Betreff: DEUTZ-Radschlepper D 40 06 - D 100 06  
Drehstrom-Lichtmaschinen bei F 3/4/6 L 912

Nachdem die serienmäßige Einführung der Drehstrom-Lichtmaschinen bei den obigen Schleppertypen nunmehr abgeschlossen ist, geben wir Ihnen heute eine Gegenüberstellung der Teile, die sich durch Einführung der Drehstrom-Lichtmaschinen bei den Motoren geändert haben.

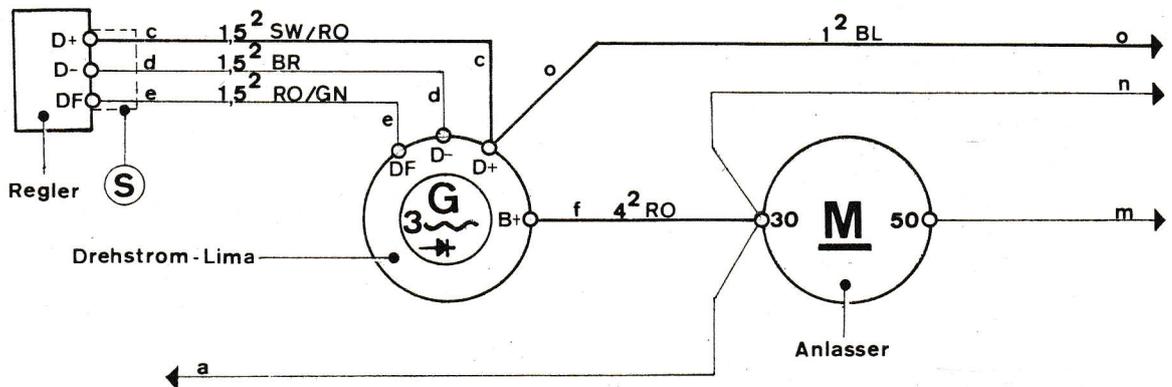
Die durch Einführung der Drehstromlichtmaschinen bei der elektr. Anlage geänderten Anschlüsse und Leitungen gehen aus nachstehender Gegenüberstellung der Schaltpläne hervor.

Schaltplan für Gleichstrom-Lichtmaschine

Schaltplan für Drehstrom-Lichtmaschine

- = im Querschnitt bzw. Anschluß geänderte Leitungen
- = im Querschnitt und Anschluß gebliebene Leitungen
- (S) = Dreifachstecker (Teil-Nr. G1 H 7642)
